Informe de auditoría
CONSORCIO DE AGUAS BILBAO BIZKAIA
CABB

de la seguridad de los equipos de trabajo
ANEXO 6.42 BOMBEO DE FANGOS DE SILO 3
A HORNOS
92637451

6.42 Ficha de equipo de trabajo: Bombeo de Fangos de Silo 3 a Hornos

BOMBEO DE FANGOS DE SILO 3 A HORNOS

6.42.1. Riesgo de atrapamiento en el recorrido del actuador de la válvula de las Bombas de Pistones

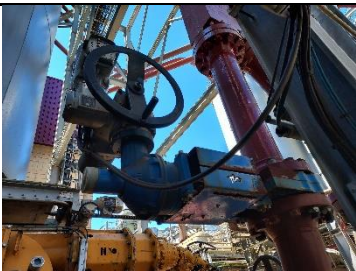
No conformidad	Medida propuesta	Valoración del riesgo
 Actuador Bomba de Pistones 1	Colocar resguardo fijo que impida el acceso a la parte peligrosa en movimiento, de forma que sea necesario el uso de una herramienta para poder retirarlo	B3
 Actuador Bomba de Pistones 2		
Los resguardos fijos de que disponen las Bombas en estas zonas peligrosas, permiten el acceso		RIESGO ALTO
